**PROGETTO DI RIAVVIO DELLA RAFFINERIA DI PRODUZIONE DI ALLUMINA
UBICATA NEL COMUNE DI PORTOSCUSO - ZI PORTOVESME (SU)**

PROVVEDIMENTO UNICO REGIONALE IN MATERIA AMBIENTALE
(AI SENSI DELL'ART. 27BIS DEL D.LGS.152/2006 E DELLA L.R. 2 DEL 08.02.2021)

RISCONTRO ALLE OSSERVAZIONI DEL PUBBLICO

Dicembre 2022

Figura 1. Misure topografiche

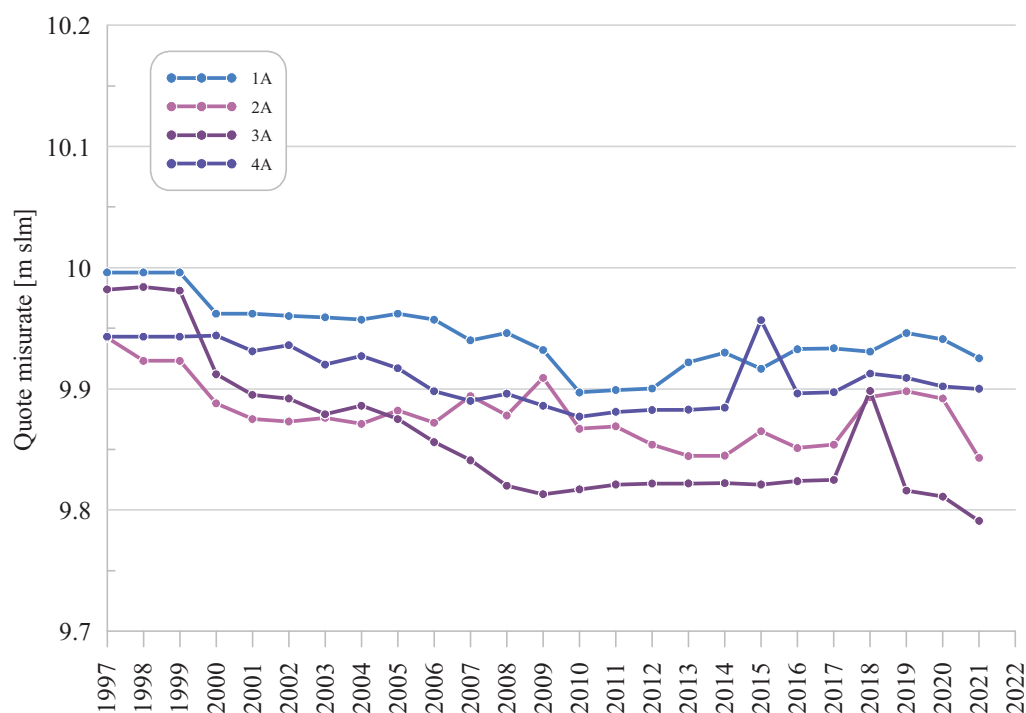
Le misure topografiche presentano un'interruzione di 6 anni tra il 1997 ed il 2021, in palese violazione delle prescrizioni del PSC. Il commento a pag. 19/22, evidenzia:

- una generale riduzione della quota (abbassamento) dei 4 capisaldi;
- che dal 1997 ad oggi, se si trascurano i periodi di assenza di misure, le mire di sono abbassate progressivamente di una quantità compresa fra circa 10 e circa 20 cm.

La relazione omette di evidenziare che tutti i capisaldi, nel 2017, alla ripresa delle misurazioni riportano quote sensibilmente maggiori di quelle rilevate al momento dell'interruzione. Mentre la progressiva riduzione della quota misurata nella prima fase è comprensibile ed attesa, escludendo una improbabile lievitazione del BFR, si è portati, ancora una volta, a porre in dubbio la validità del monitoraggio.

In riferimento all'osservazione e facendo seguito alla risposta al PUNTO 1 – ASPETTI DI CARATTERE GENERALE, i dati originariamente mancanti e successivamente recuperati sono stati inseriti nel grafico di Figura 1. Come si può osservare, i dati originariamente mancanti non modificano il trend dei cedimenti osservato e commentato in precedenza.

In riferimento alle anomalie nelle misure, premesso che non modificano l'andamento generale dei cedimenti per cui non sono rilevanti nella serie delle misure (le misure seguenti seguono l'andamento di quelle che precedono l'anomalia), si fa presente che esse potrebbero essere dovute a errori materiali del tecnico oppure, più semplicemente, a spostamenti delle mire causati da urti accidentali da parte, per esempio, dei mezzi meccanici utilizzati per la manutenzione della strada perimetrale ai cui bordi sono disposte le mire.
